Time kommune

KS-051/24 Vedtak:

1. Time kommunestyre godkjenner forslag til plan 0507 «Områderegulering for S12 og S15, Bryne sentrum», plankart datert 03.05.2024 og med tilhørende bestemmelser datert 05.05.2024.

2. Administrasjonen bes gjøre en endring av planen slik at det tillates en økning på 40 cm til inntil kotehøyde +41,4 for delfelt BKB4 og en reduksjon på 60 cm til inntil kotehøyde +41,4 for delfelt BKB3.

Reguleringsforslaget: Kotehøyde BKB4 +41 og BKB3 +42

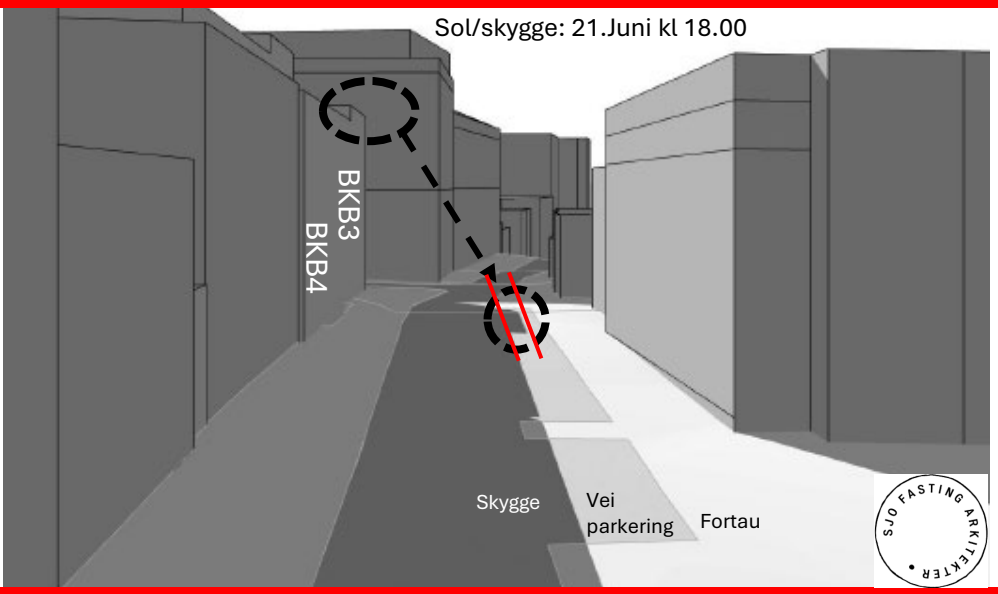
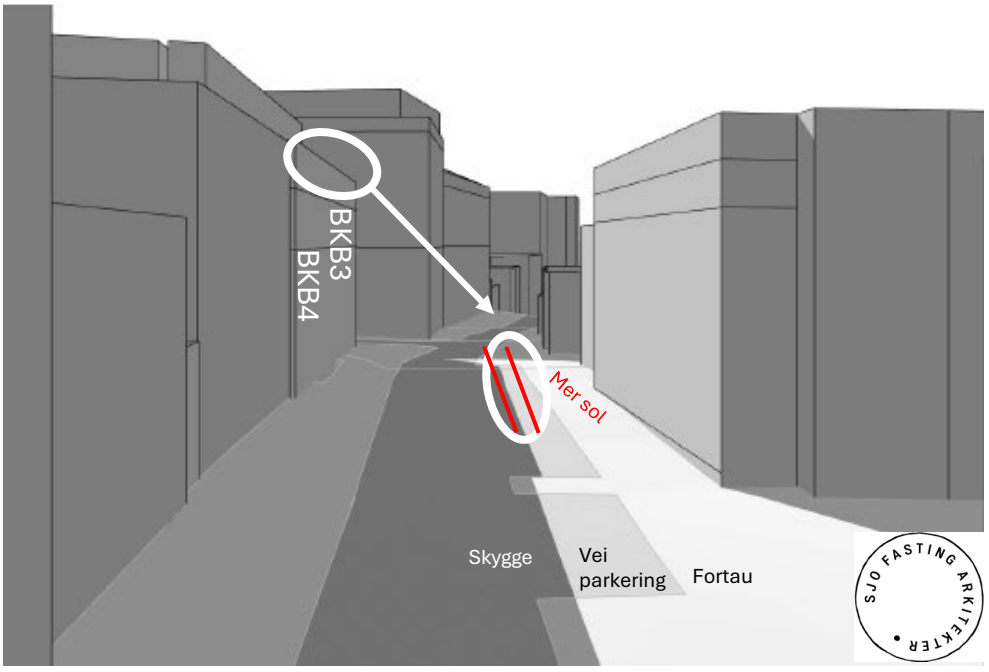
Reguleringsforslag:
BKB3 og BKB4 har i reguleringsforslaget forskjellig høyde.
BKB3 som ligger lengst Vest er i reguleringen på kote +42
BKB4 som er naboeiendom Øst er i reguleringsforslaget på kote +41
BKB3 og BKB4 vil bli bygget som 1 bygg
Reguleringsforslaget legger opp til 2 etasjehøyde nivår i bygget
Dette gir en rekke problemstillinger for utbygger:

- Konstruksjonsmessig
- Universell utforming
- Økonomisk
- 2 heiser
- Mv

KS-051/24 Vedtak: Kotehøyde BKB4 og BKB3 - begge 41,4

KS-051/24 Vedtak:
Adminstrasjonen bes gjøre en endring av planen slik at det tillates en økning på 40cm til inntill kotehøyde +41,4 for delfelt BKB4 og en reduksjon på 60cm til inntill kotehøyde +41,4 for delfelt BKB3.
Dersom det ikke kommer vesentlige merknader, kan endringen behandles administrativt.

Lengdesnitt mot Storgata

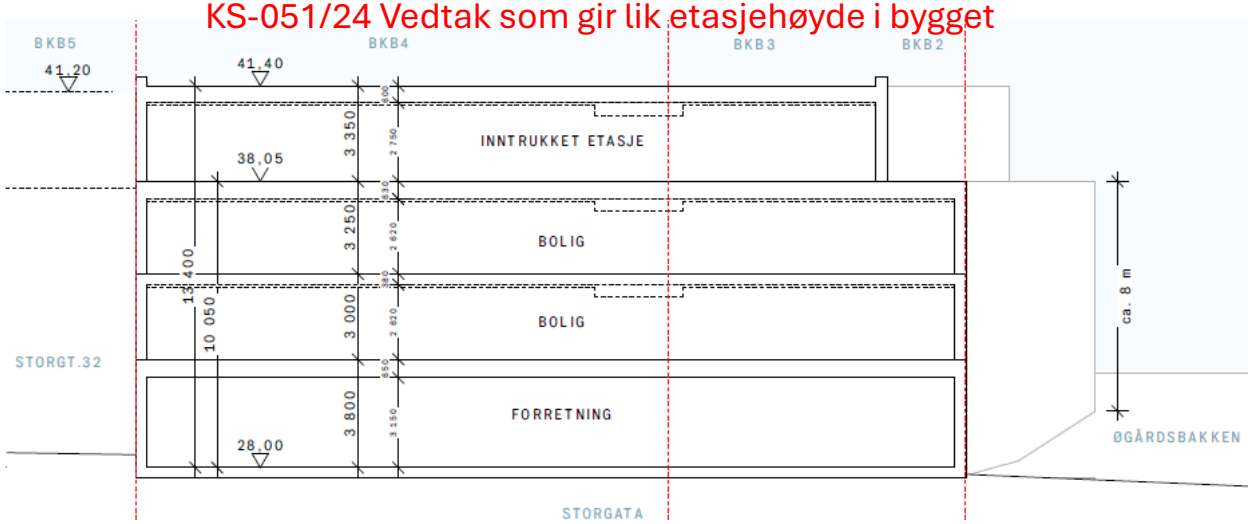
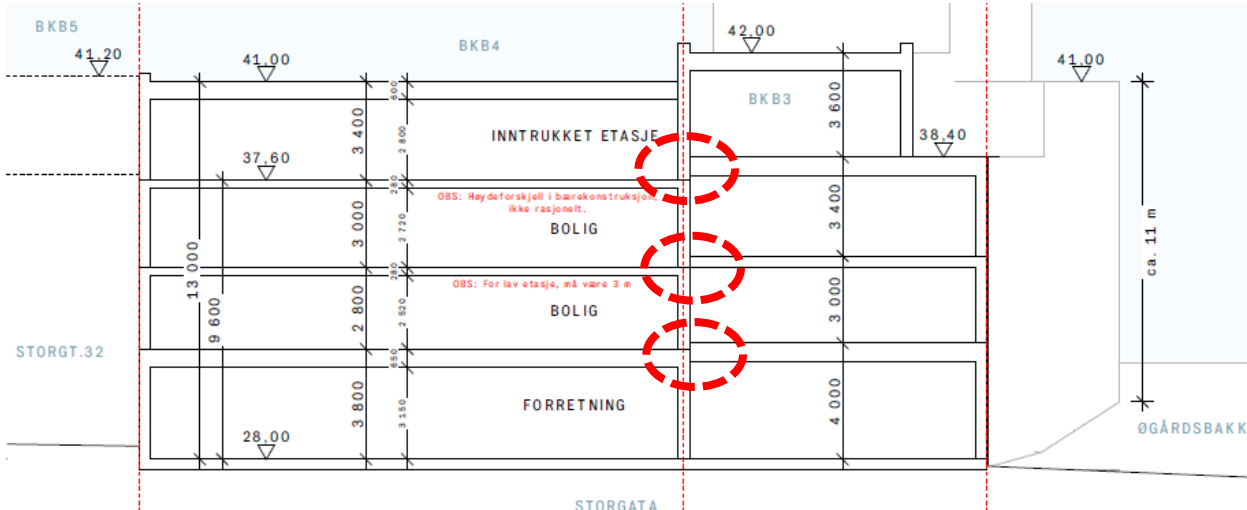
= Reguleringsforslag med forskjellig etasjehøyde i samme bygg
Ikke rasjonelt konstruksjonsmessig/universale utforming mv

Gjennomføring:
Det er ønskelig med mindre justering for å oppnå samme etasjehøyde i bygget (2 tomter – i praksis bygges 1 bygg)

- BKB3 høyde reduseres 60 cm, - fra kote +42 til kote 41,4
- BKB4 høyde økes 40 cm, fra kote +41 til kote +41,4

Det oppnås slik lik etasjehøyde i bygget på kote 41,4, - samlet sett for BKB3 og BKB4 en lavere byggehøyde enn i reguleringsforslaget.

Sammenligning juni

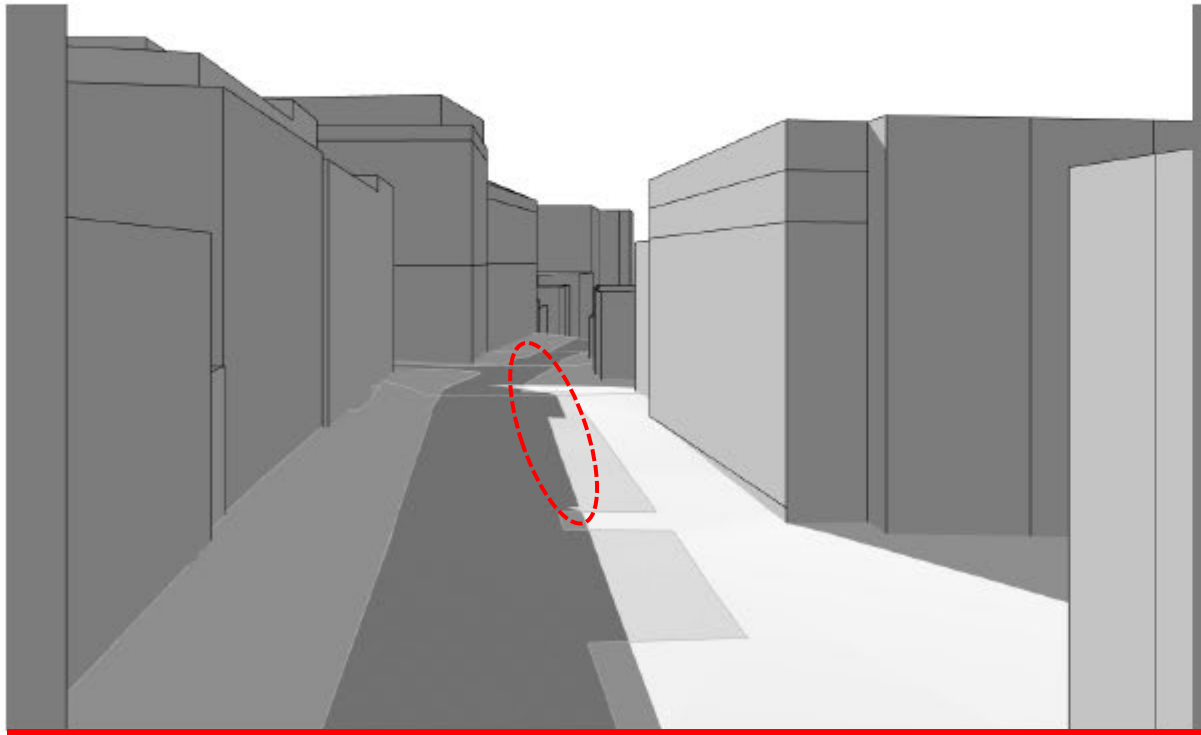
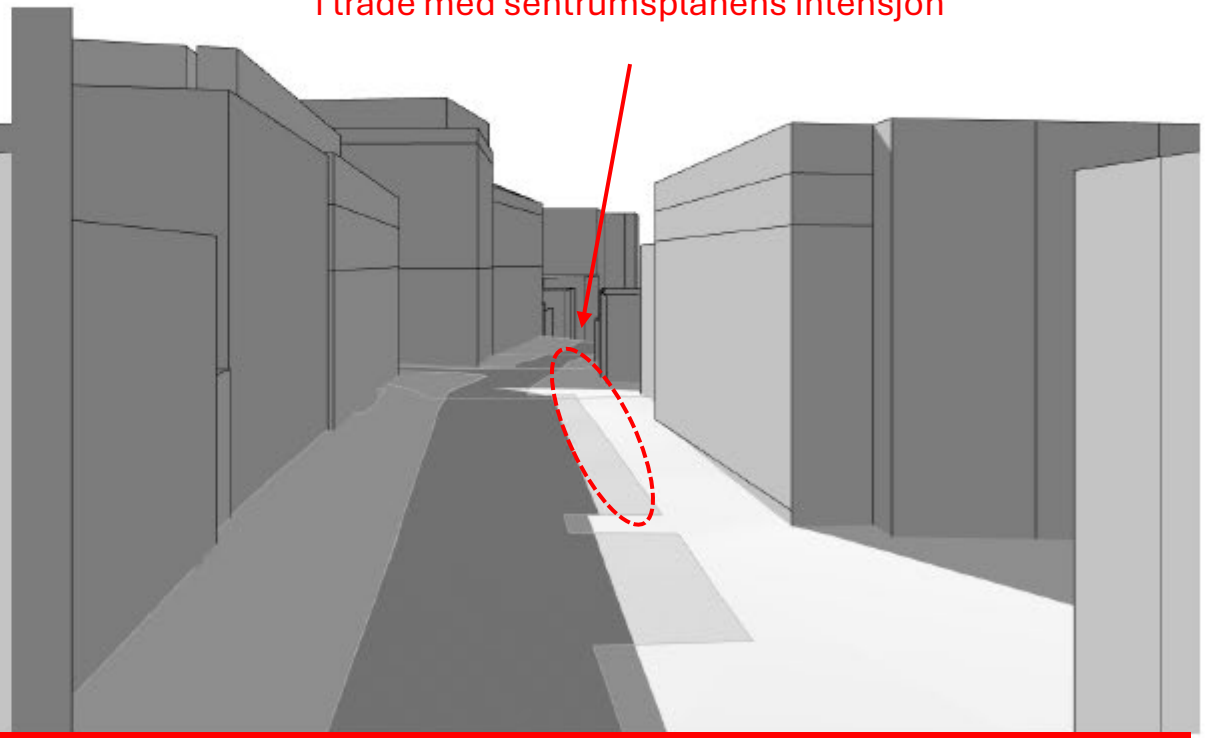
KS-051/24 Vedtak: gir bedre solforhold til Storgata og i Øgårdsbakken - i tråde med sentrumsplanens intensjon
